Progetto per la trasformazione urbanistica dei Cantieri Navali Rodriquez in un porto turistico con annesse strutture pubbliche, ricettive, residenziali e produttive

PROGETTO DEFINITIVO

RELAZIONE DI OTTEMPERANZA ALLE PRESCRIZIONI C.D.S. 9/8/2011

Genova, dicembre 2013 – REVISIONE 1

ALLEGATO 1

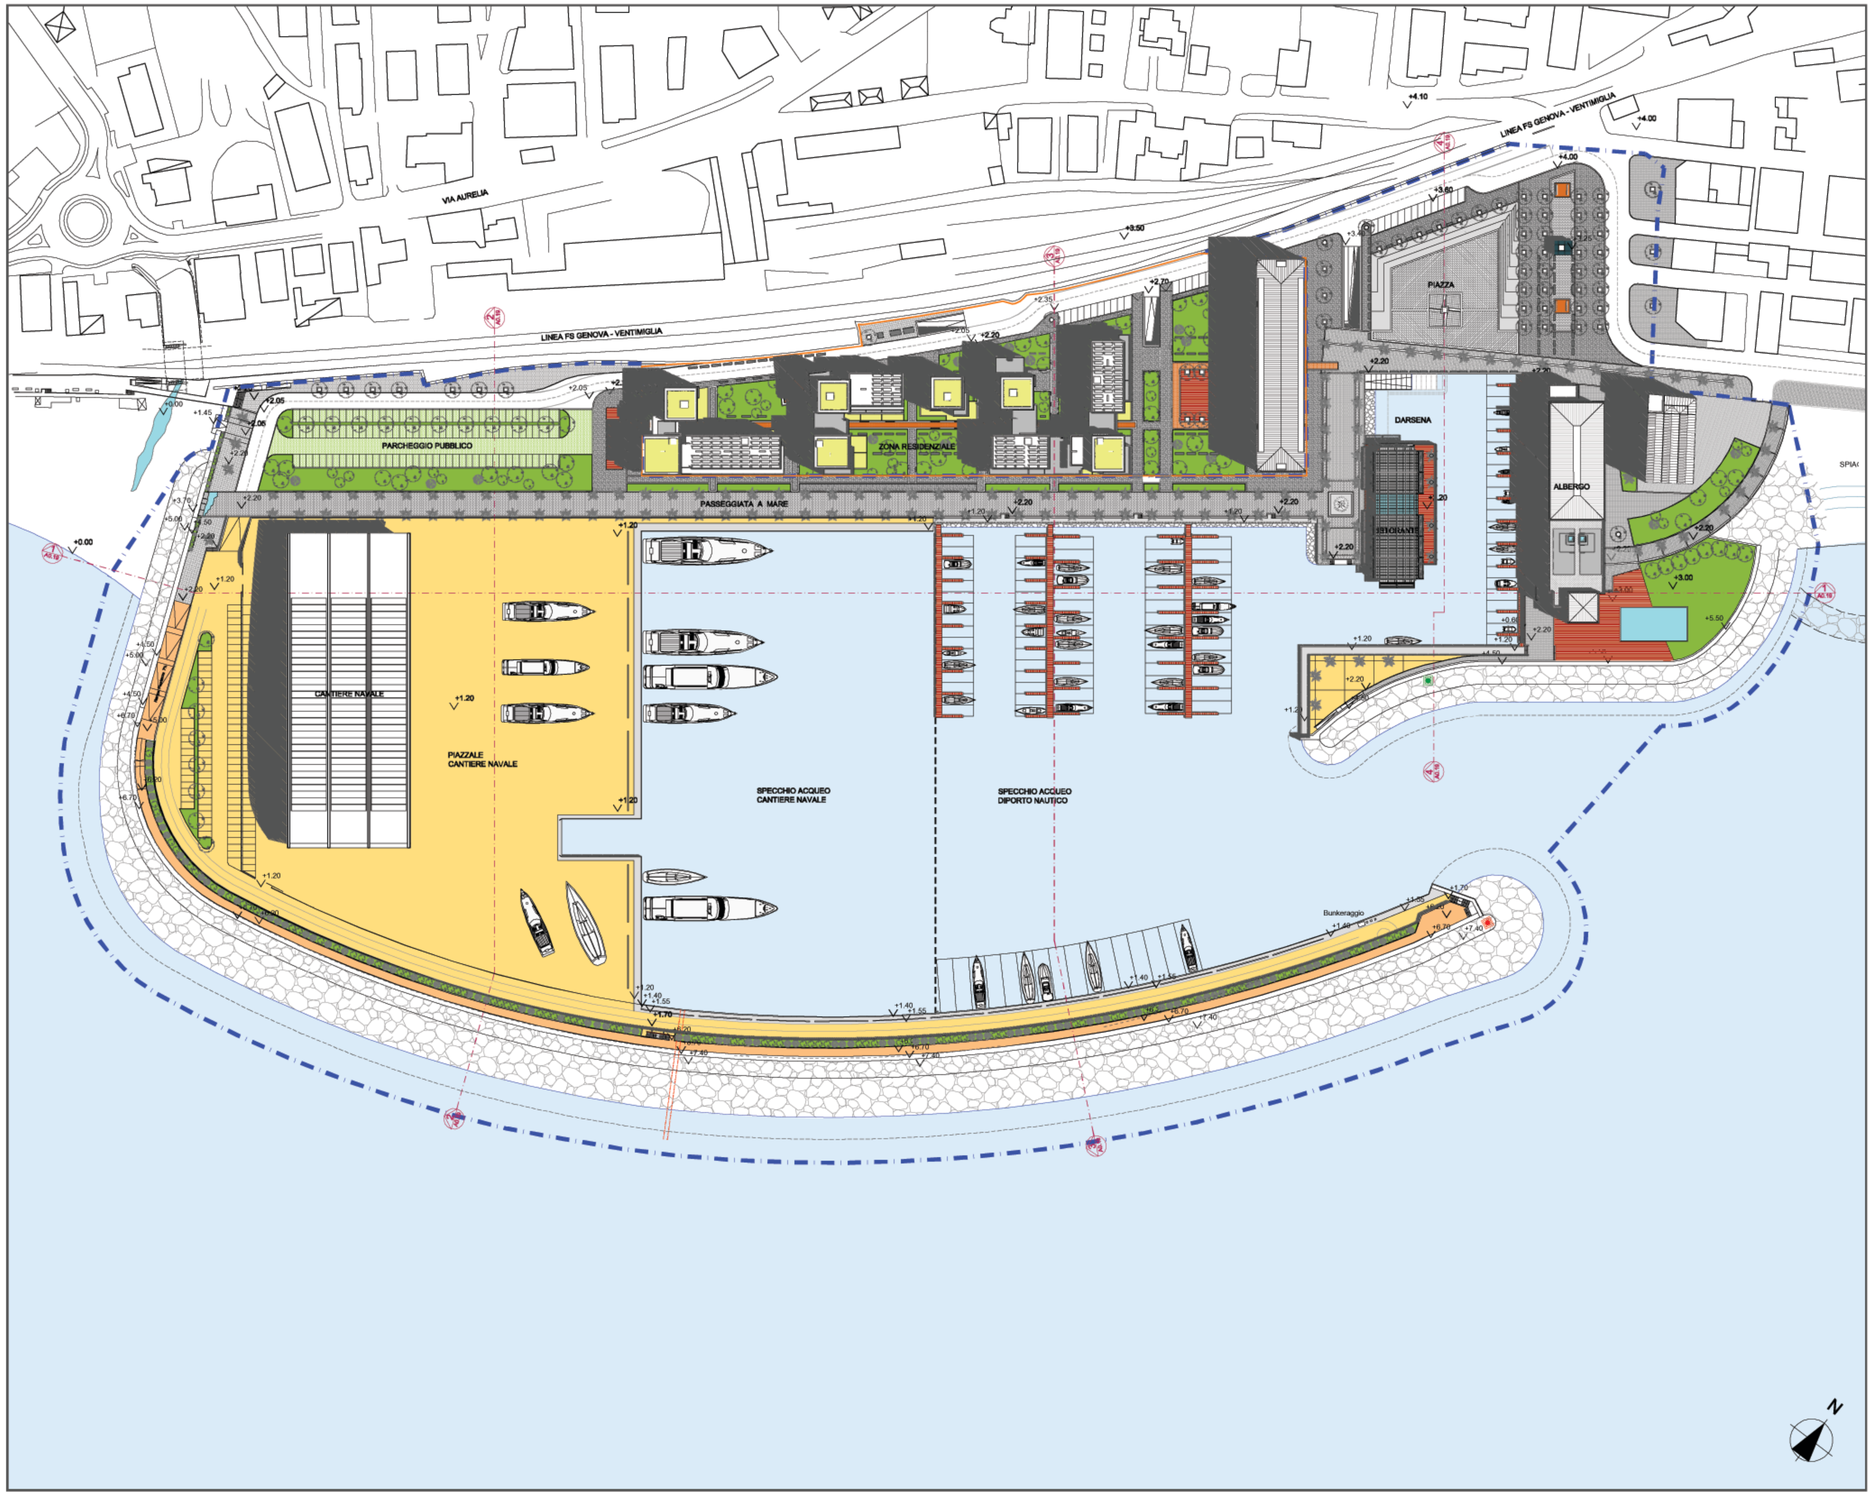
Come richiesto dalla comunicazione sopracitata, a seguire si allegano planimetrie di progetto relative al progetto Preliminare che è stato sottoposto a V.I.A. (e approvato in Conferenza dei Servizi deliberante ad agosto 2011, art. 5) e al progetto Definitivo attualmente in itinere.
Più precisamente:

- All.1: Planimetria generale architettonica art. 5 – 1:1000 (prog. sottoposto a VIA)
- All.2: Planimetria generale architettonica art. 6 – 1:1000 (prog. in itinere)
- All.3: Planimetria opere a mare art. 5 – 1:1000 (prog. sottoposto a VIA)
- All.4: Planimetria opere a mare art. 6 – 1:1000 (prog. in itinere)

ALLEGATO 3

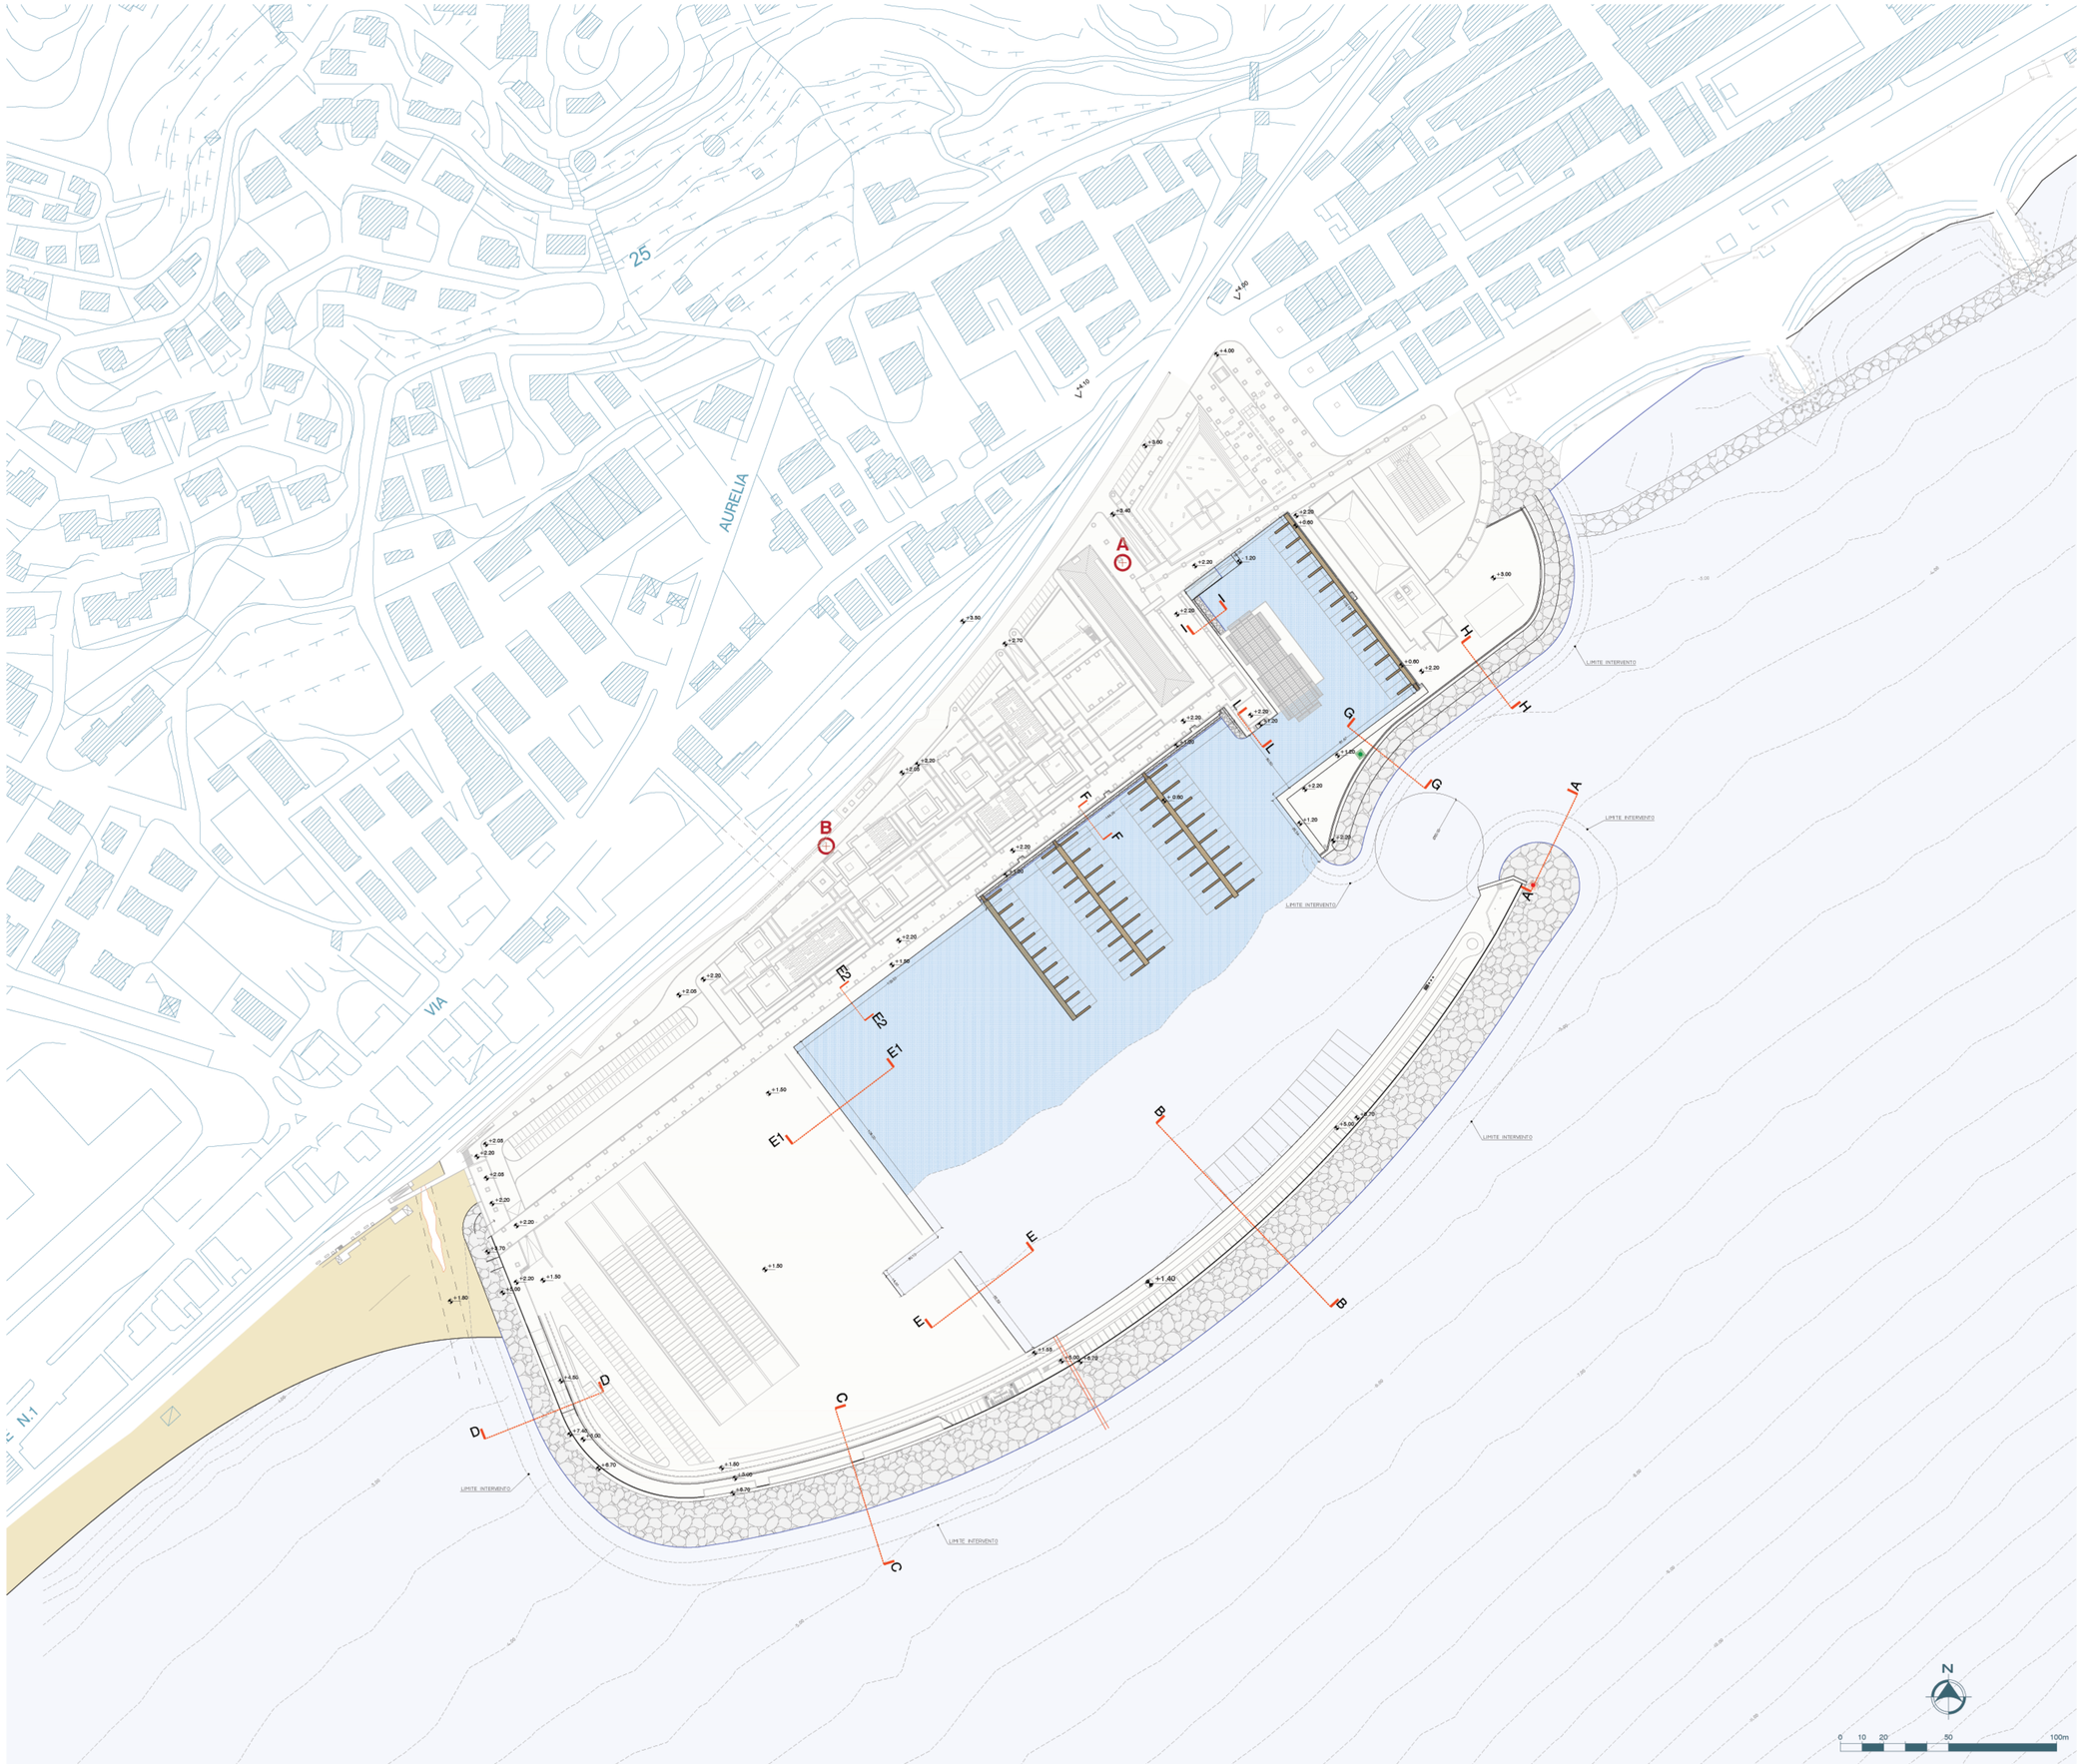
Indicare configurazione opere di difesa

In seguito a successivi pareri ed incontri con gli Uffici competenti l'argomento (Settore Ecosistema Costiero), il progetto delle opere marittime è stato rivisitato e adattato con precisione alle richieste. L'imboccatura è stata modificata (cfr. tavv. Tav. OA PD OM D.03 REV. 1 e tavola esplicativa non numerata intitolata "planimetria imboccatura ampliata e sezioni") nella forma e nella dimensione, soprattutto relativamente alla larghezza, ora configurata a 50 mt. al piede e così adatta all'ingresso dell'imbarcazione più grande prevista dal progetto (nello specifico caso, solamente per l'accesso allo specchio acqueo destinato alla cantieristica navale, in cui i natanti entreranno con manovra assistita).

La scelta progettuale che si è adottata prevede comunque la realizzazione del condotto attraverso cui attivare, se del caso, il sistema di ricircolo delle acque (cfr. Tav. OM-D.03).
Si è adottata tale scelta, cautelativa, proprio in quanto risulta problematico prevedere a priori la necessità o meno di tale misura. D'altra parte la semplice realizzazione del condotto presenta costi trascurabili in relazione all'ammontare complessivo dell'opera per cui la valutazione costi-benefici è di immediata soluzione.
L'attivazione o meno del sistema di ricircolo potrà essere effettuata a valle di un congruo periodo di monitoraggio della qualità delle acque interne al bacino portuale (vedi il successivo specifico paragrafo).
